DRAWING REVIEW

审图常见问题解析

2025年12月 总第29期

10个典型问题案例剖析

图1 首层局部平面图(地下楼梯出口平面位置)

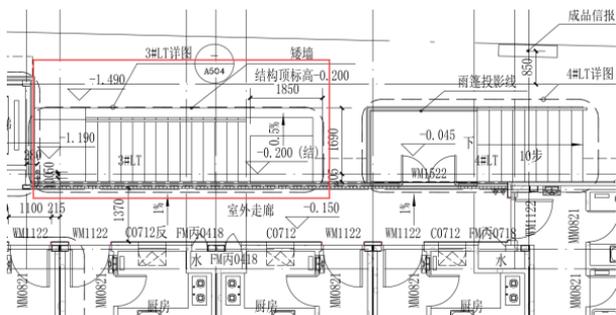
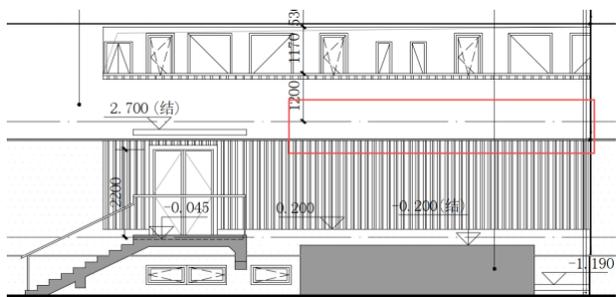
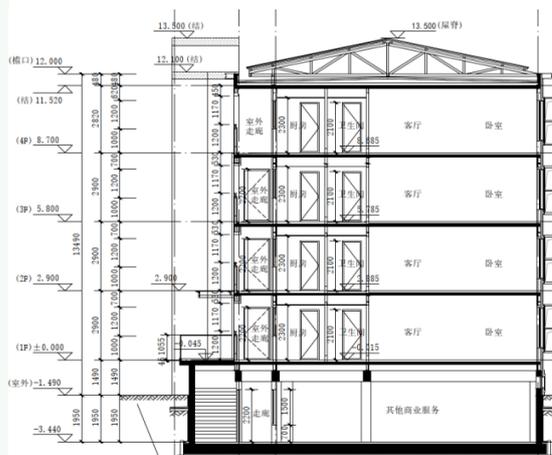
某住宅项目，地上各层公共走道均采用室外走廊形式，首层走廊外侧为地下楼梯出口，上方未采取防止物体坠落伤人的安全措施，违反《住宅设计规范》DB11/ 1740-2020第6.1.7条、《住宅项目规范》GB 55038-2025第4.2.7条第4款的规定。如图1~图3所示。

二层及以上各层设计采用开敞外廊，外廊为日常人员出入通道，存在坠物隐患，需设雨篷等防护措施。《住宅设计规范》、《住宅项目规范》中的相关防坠物要求，正是避免相关问题出现的技术措施。住宅公共出入口作为日常人员使用频繁场所，易发生坠物伤人，设计中应保证公共出入口的安全性。

《住宅项目规范》条文及条文说明中明确的安全措施有设置围护网、防护挑檐板、坠物安全网等多种方式。设计按规范要求增加了雨篷，整改后图纸见图4，满足规范要求。

图1 二层平面图(局部, 图中彩色填充区域为问题外窗)

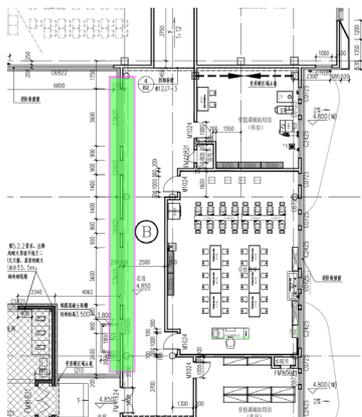
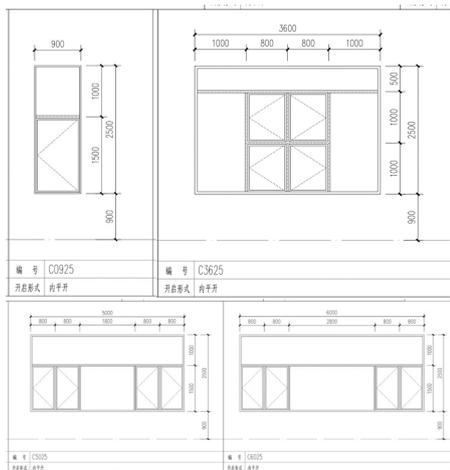
某小学教学楼单侧走廊外窗开启方式为内平开，开启扇底距地高度不足2.0m，不符合《民用建筑通用规范》GB 55031-2022第6.5.4条第2款的规定。见图1、图2。

图中彩色标识区域为教学楼平面单侧走廊外窗设置部位，所涉及外窗立面详图(修改前)见图2。以上外窗均为内平开，开启扇伸入走廊空间范围内，且底面距地面的高度为0.90m，不足2.00m。

本项目开向公共走道的窗扇底面距走道地面的高度为0.90m，不足2.00m。

将走廊内平开窗改为可开启角度为180°，开启后窗扇紧贴窗户，无凸出窗扇在走道内，门窗表及门窗详图中增加开启角度备注说明。修改后门窗详图见图3。

图1 四层防排烟平面图

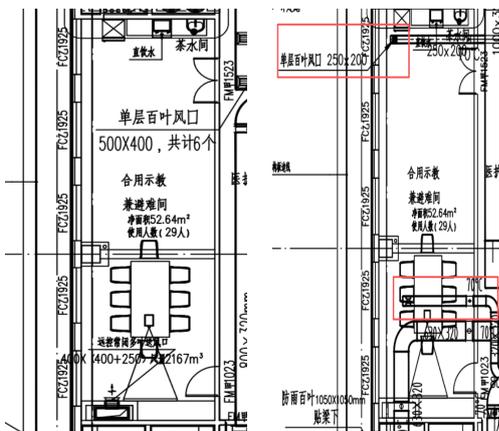
某医院综合楼项目，地上9层，地下4层，总建筑面积50895.27m²。地上为门诊医技楼及住院部，地下为车库、厨房餐厅及设备用房等。如图1和图2所示，地上合用示教兼避难间，设置机械加压送风系统，其空调送、排风管道上未设置火灾时自行关闭的电动阀门，且送、排风口为常开百叶，不能满足封闭避难间与疏散走道之间25Pa~30Pa压差值的要求。

机械加压送风系统在防烟部位的余压值是加压送风系统能否发挥作用的一个重要技术指标，设计时需采取技术措施以保证防烟部位的余压值。同时，为了不影响人员向避难间疏散，避难间应设置调压装置，以保证避难间内余压值在规范规定的范围内。从图1和图2中可以看出，地上合用示教兼避难间设置机械加压送风系统时，其空调送、排风管道上未设置火灾时关闭的电动阀门，送、排风口为常开百叶，且避难间内未设置余压值测量装置及调节装置，这样会造成避难间与疏散走道之间的余压值不能满足规范规定的25Pa~30Pa要求。

避难间加压送风系统设置余压值的测量及调压装置，空调送、排风管道上设置火灾时能联动关闭的电动阀门或采取火灾时能自行关闭的风口。

图1 B2户型标准层地暖详图

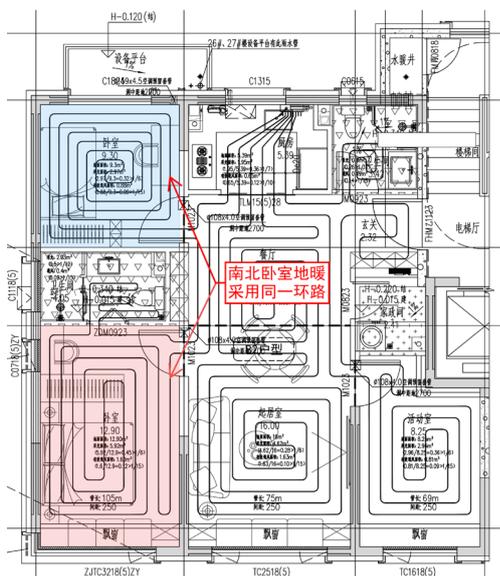
设置温控调节阀，每个回路均以手动温控控制。住宅楼地暖详图中，不同卧室的地暖管线采用同一环路，主要功能房间温度无法独立调节，不能实现个体对热舒适的差异化需求，南、北卧室地暖布置未区分房间朝向划分区域，后期运行时室温难以分室调节，也带来了能源的浪费，不符合《绿色建筑评价标准》第7.1.2条第1款规定。

本项目南、北卧室分别设置独立环路，卧室、起居室等主要功能房间设置独立的环路，满足规范要求，修改图如图2所示。

图1 某项目分支阀门井室布置图

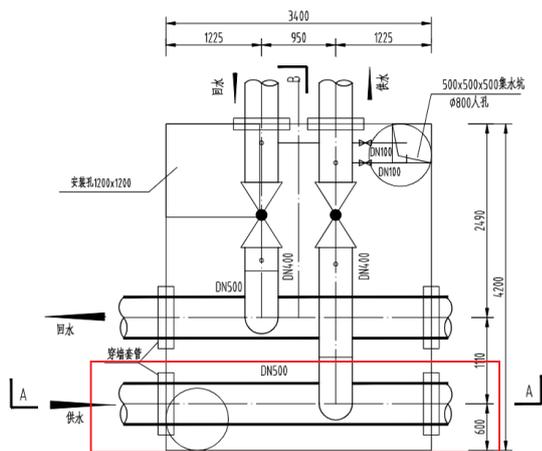
某市政项目热力管线分支阀门井室布置图中,人行通道宽度过小,见图1。

图1中DN500保温管中心距侧墙600mm, 根据材料表DN500保温管外径710mm, 该处人工通道净宽仅为245mm, 不满足《城镇供热管网设计标准》第8.5.12条第2款的要求。

设计单位在设计过程中应根据规范要求，满足热力管道检查井各项空间尺寸要求，保证人员安全。同时在检查井室内附件布置时应考虑保温管末端封闭空间、焊接施工空间、穿墙密封防水套袖所需空间及直埋敷设热力管道热位移的影响。

图2 某项目分段阀门井室布置图

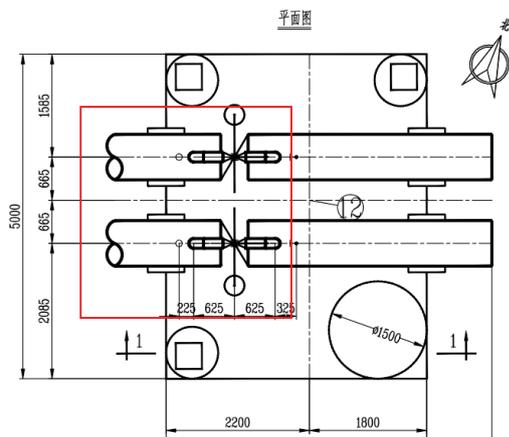
某市政项目热力管线分段阀门井室布置图中,井室内附件距离左侧墙壁过近,虽未标注具体距离,但图面显示放水门距离左侧墙壁距离约200mm~300mm,见图2。

图2中井室内附件距离左侧墙壁过近，未考虑如下空间要求：

应综合考虑以上因素重新布置检查井室内附件。同时需根据井室布置位置考虑直埋敷设热力管道轴向热位移影响，如本项目热力管道升温运行过程中整体向左侧轴向位移，极易产生附件与井室侧墙相撞问题。经核实本项目检查井室平面布置位置，井室右侧为热力管道末端，热力管道升温运行时整体向右侧轴向位移，左侧空间可不考虑该项因素。

图1 某车站封闭疏散楼梯间疏散照明灯具未单独设置配电回路

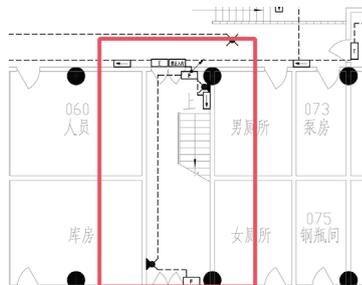
北京某运营地铁线路应急照明改造工程，多个车站的封闭疏散楼梯间疏散照明灯具未单独设置配电回路，与楼梯间外的疏散照明灯具合用配电回路，详见图1，不符合《消防应急照明和疏散指示系统技术标准》GB 51309-2018第3.3.4条第1款规定。

封闭楼梯间疏散区域灯具应单独设置配电回路。

图1 55#和56#钻孔剖面图(局部)

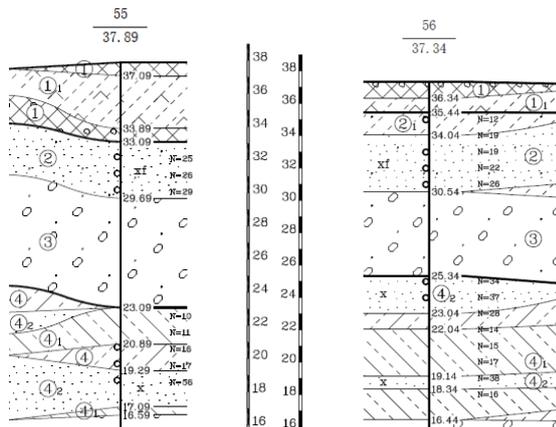
(2) 根据剖面图,55#钻孔④层黏质粉土、砂质粉土有2个标贯击数,表中未列出;经计算,该层2个标贯均轻微液化。

(3) 根据剖面图,56#钻孔②层细砂、粉砂层有3个标贯击数(第1个跨层舍去不计),④₂层细砂有2个标贯击数(最后1个跨层舍去不计),表中②层列出2个,④₂层未列出;未列出的标贯击数经计算均轻微液化。

采用标准贯入试验法进行液化判别时,应逐点进行,按每个钻孔计算液化指数,对异常数据分析原因,综合评价液化等级,提出资料完整,评价正确的勘察报告。

图1 楼梯间剖面图

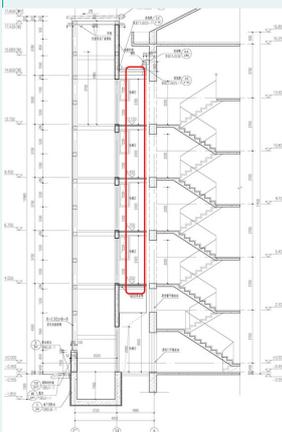
(1)《建筑电气与智能化通用规范》GB 55024-2022第4.5.4条规定“当正常照明灯具安装高度在2.5m及以下,且灯具采用交流低压供电时,应设置剩余电流动作保护电器作为附加防护”。某工程实例:新增电梯厅除首层外各层电梯厅净高小于2.5m(见图1),其照明灯具吸顶或嵌入式安装,由原有楼梯间照明回路(见图2)供电,未设置剩余电流保护电器作为附加防护,不能满足上述规范条款的要求。需对原有配电回路增设剩余电流保护电器,或与建筑专业协商适当提高电梯厅吊顶高度。

图3 照明平面图和图例

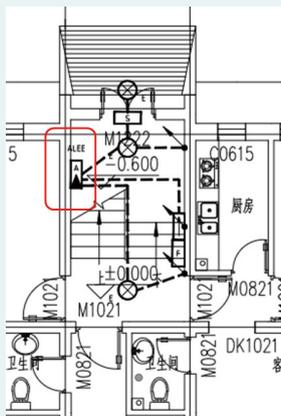
老旧小区住宅楼现状一般未设置满足现行规范要求要求的疏散照明系统，当增设该系统时，很多多层住宅楼、部分高层住宅楼现状没有电气竖井，集中电源往往设置在多层住宅楼楼梯间（见图3）或高层住宅楼公共走道，不符合《消防应急照明和疏散指示系统技术标准》GB 51309-2018第3.3.8条第2款“应设置在消防控制室、低压配电室、配电间内或电气竖井内”的规定。应改为在配电间或电气竖井内安装，不具备条件时建议集中电源适当集中设置在满足规范要求的场所，或与建筑专业协商增设电气竖井或电气小间布置。

图4 接地平面图

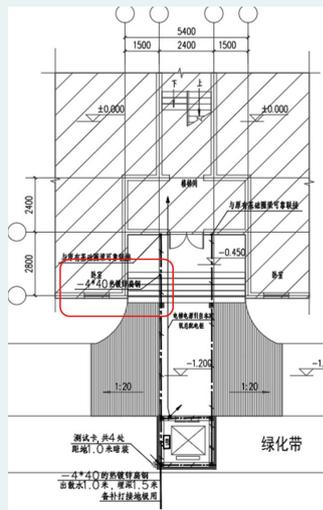
(3) 《建筑电气与智能化通用规范》第7.2.8条第4款规定“接地装置采用不同材料时，应考虑电化学腐蚀的影响”。老旧小区住宅楼加装电梯，电梯基础和建筑物基础之间为回填土，基础间接地线如采用热镀锌扁钢（见图4），则不满足上述规范条款要求，设计应考虑电化学腐蚀的影响，改为采用不锈钢材质。
